Deiliskipulagsbreyting GR Reitur G1 - Krókháls

KRÓKHÁLS GR Reitur G1

Varðar: Krókháls, GR reitur G1, breyting á deiliskipulagi.

Að lokinni auglýsingu er lögð er fram að nýju tillaga KRADS arkitekta f.h. umhverfis- og skipulagssviðs dags. 28. október 2021 að breytingu á deiliskipulagi fyrir Grafarlæk - Stekkjarmóa - Djúpadal. Um er að ræða nýja lóð þar sem er gert ráð fyrir tveimur skrifstofubyggingum sem grafa sig inn í hæðina að hluta til að falla betur inn í umhverfið og halda hæð og ásýnd bygginga lægri út að golfvallarsvæði GR. Hæðarmunur á lóð er nýttur til að koma fyrir bílajakallara undir byggingunum og skýla útivistarsvæði GR frá bílastæðasvæði. Tillagan var auglýst frá 1. desember 2021 til og með 12. janúar 2022. Eftirtaldir sendu athugasemdir/ábendingar:

Umhverfis- og skipulagssvið Reykjavíkurborgar

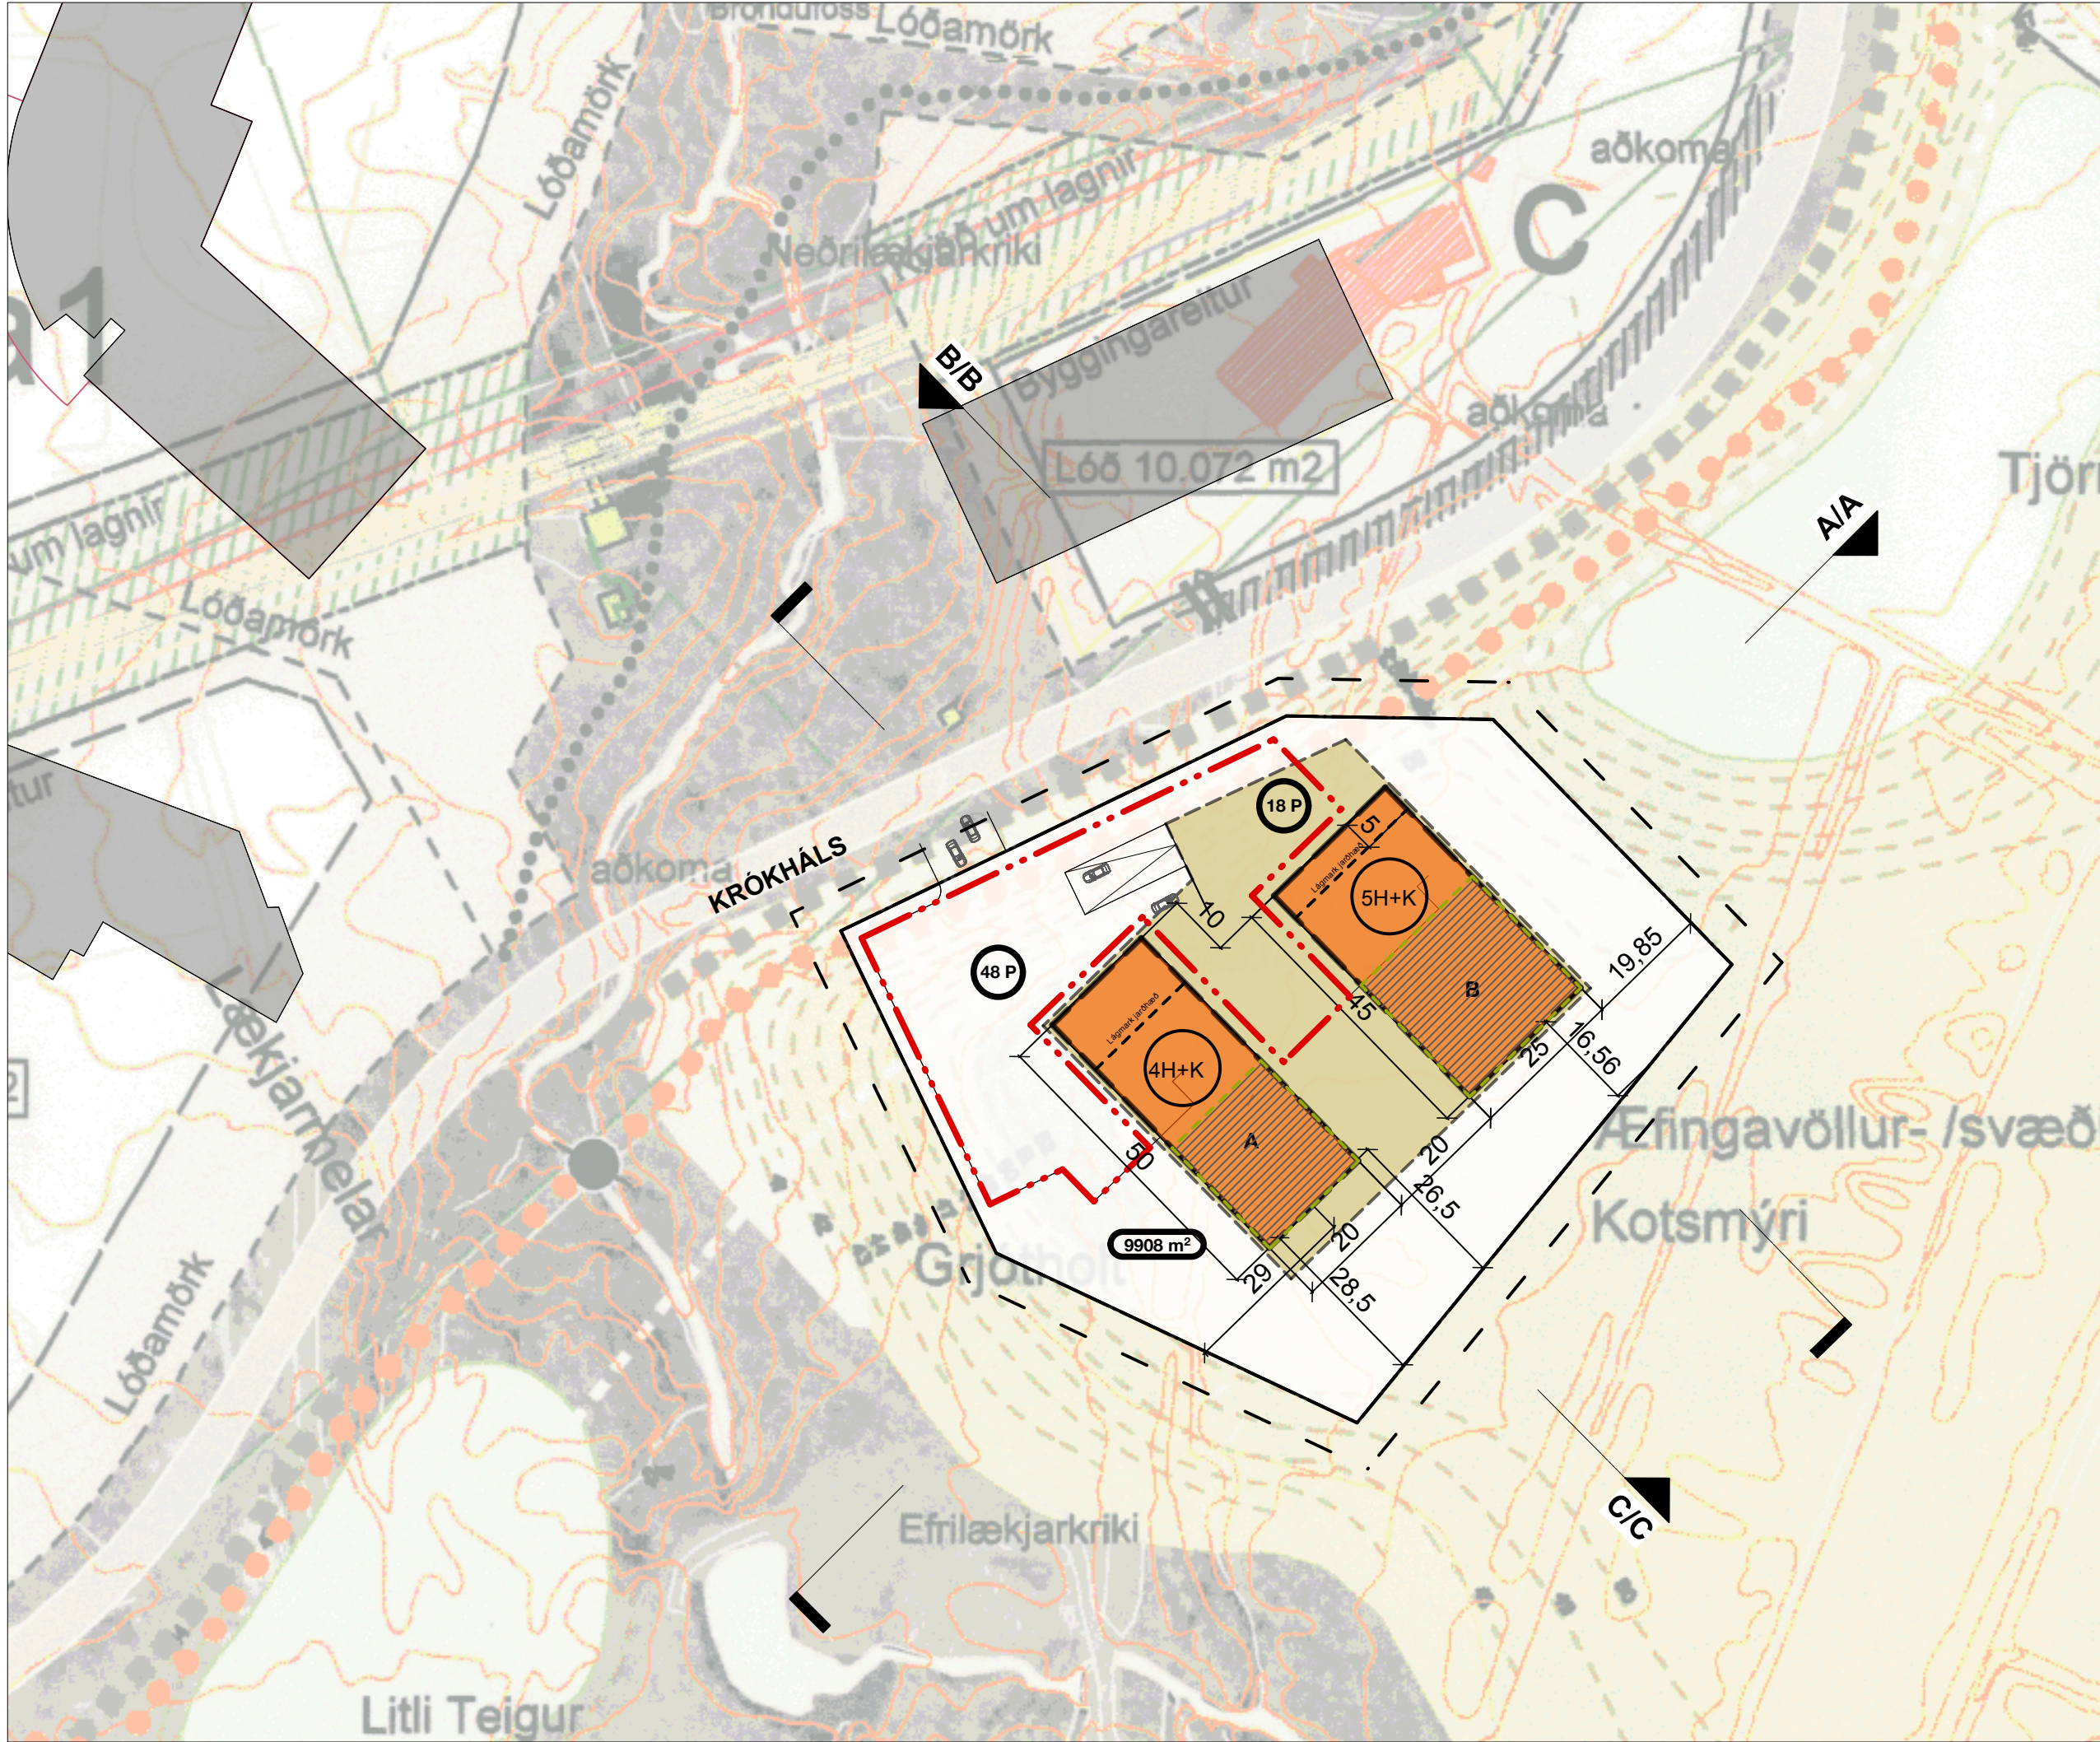
Breytingar dags. 11.04.2022 skv. athugasemdamynd eftir kynningarferli:

Staðsetningar byggingamassa hafa verið færðar til á lóð og hafa færst frá lóðarmörkum til norðurs og austurs um allt að 15 m til að tryggja flæðisgæði frá æðingarsvæði GR. Gert er ráð fyrir netum við lóðarmörk til norðausturs sem skal hanna í samráði við GR. Samráð hefur verið haft við Veitur um tilfærslu bygginga vegna fráveitu frá lóð og hafa skal samráð við veitur við gerð aðkomubúnaðar yfir læk frá götu til að tryggja nægt flæði vatns. Þrívíddarmyndir og skuggavarpamyndir hafa verið uppfærðar eftir breytingu.

Auglýst tillaga.

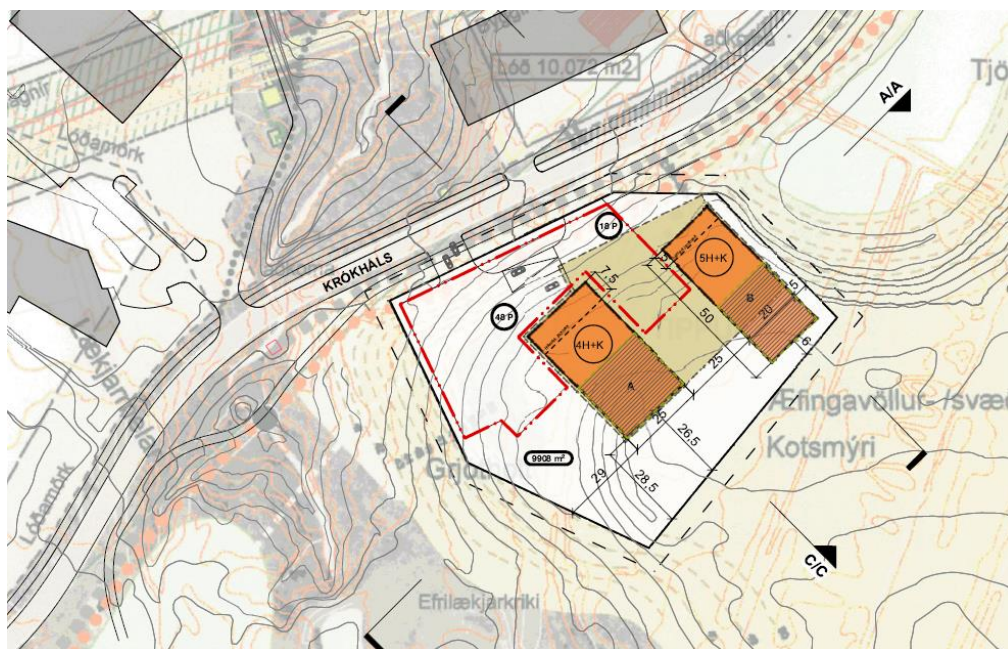
- 1) Kristjana Bjarnþórsdóttir hjá bílaumboði Öskju f.h. Krókháls 11 ehf. og Krókháls 13 ehf. dags. 3. janúar 2022
- 2) Bílabúð Benna dags. 6. janúar 2022
- 3) Þór hf. dags. 10. janúar 2022
- 4) Gísli Guðni Hall f.h. stjórnar GR dags. 11. janúar 2022
- 5) Yngvi Óttarsson dags. 11. janúar 2022
- 6) Jón Karl Sigurðsson dags. 11. janúar 2022
- 7) Védís Húnbogadóttir og Snorri Bergmann dags. 11. janúar 2022
- 8) Óskar Garðarsson dags. 12. janúar 2022
- 9) Gísli Óttarsson f.h. 8 aðila dags. 11. janúar 2022
- 10) Óttar Yngvason f.h. 12 félagsmanna í Golfklúbbi Reykjavíkur dags. 12. janúar 2022
- 11) Umsögn Veitna ohf. dags. 12. janúar 2022

Lagfærð tillaga, dags. 11. apríl 2022.

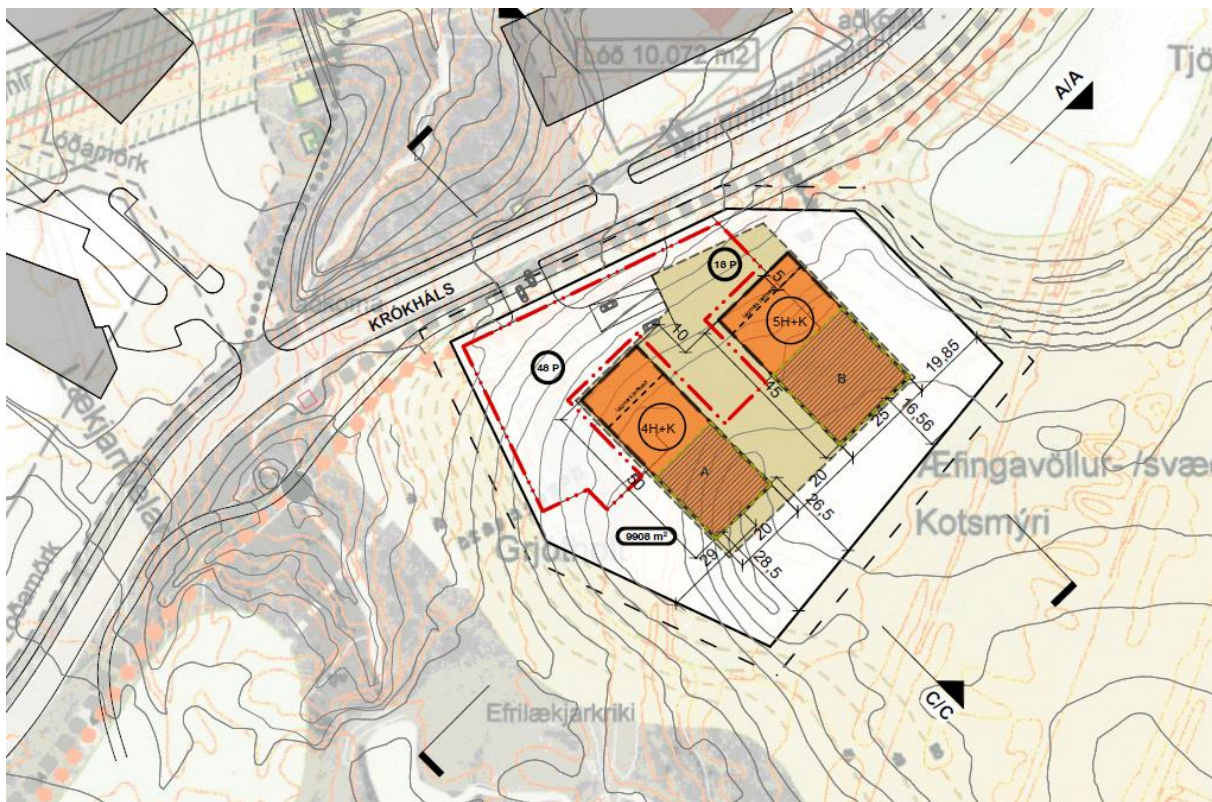
Breytingar skv. athugasemdum eftir kynningarferli:

Staðsetningar byggingamassa hafa verið færðar til á lóð og hafa færst frá lóðarmörkum til norðurs og austurs um allt að 15 m til að tryggja fjarlægð frá æfingarsvæði GR. Gert er ráð fyrir netum við lóðarmörk til norðausturs sem skal hanna í samráði við GR. Samráð hefur verið haft við Veitur um tilfærslu bygginga vegna fráveitu frá lóni og hafa skal samráð við veitur við gerð aðkomubrúar yfir læk frá götu til að tryggja nægt flæði vatns.

Skipulagsuppdráttur, skýringarmynd og greinargerð á uppdrætti hefur verið uppfært í samræmi við það og fær breytingardags. 11. apríl 2022.
